TECHNISCHE INFORMATION

Handelsbezeichnung:	Mazda 626, MX-6	Womi	:30/93
		TI-Nr.	:38/93
Typbezeichnung:	GE	Gruppe	:P
		Datum	:30.07.93
		Blatt	:1/2

Hauptbremszylinder

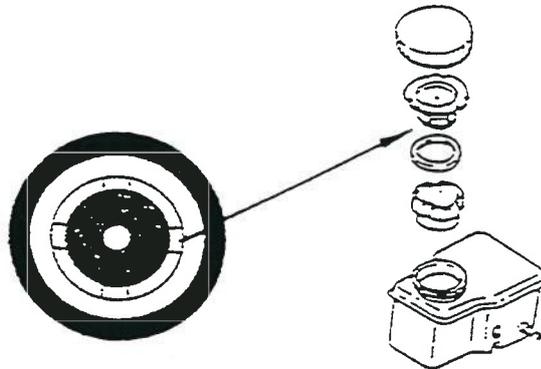
Spuren von Bremsflüssigkeit am Hauptbremszylinder und am Bremskraftverstärker.
 Der Grund hierfür:
 Bremsflüssigkeit sammelt sich im Abscheider des Ausgleichsbehälterdeckels und fließt nicht schnell genug in den Behälter zurück.

Einen modifizierten Deckel erkennen Sie an den vier Aussparungen an der Unterseite und nicht vorhandenem Bremsflüssigkeit-Rückhaltering (rot).

Einbau eines geänderten Behälterdeckels.

Fahrzeuge ab Fahrzeug-Ident.-Nr.:
 JMZ GE**** 01 125 766
 wurden bereits ab Werk umgerüstet.

Teilenummer	Bezeichnung	Ersetzungscode
<u>Neu</u>	<u>Alt</u>	
B603-49-580	E013-49-580	Deckel Ausgleichsbehälter
		A
